SERVICE INFO – LuK 0030

הוראות הרכבת RepSet עם המק"טים הבאים 621 3050 09/33, 621 3045 09/33, 621 3027 09/33

איור 3: סימון על תיבת ההילוכים

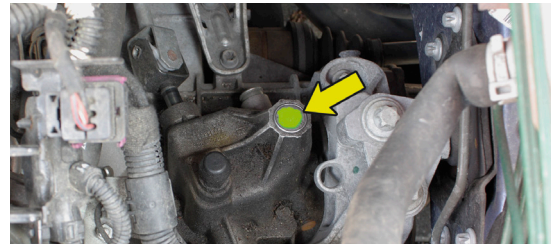
גם ברכבים אשר מספר המנוע שלהם הוא עד 20KC2904 אשר הציגו את אותה תקלה, הותקנו החלקים הללו במוסך, ניתן לזהות זאת באמצעות סימון הנקודה הירוקה על תיבת ההילוכים (ראה תמונה 3).
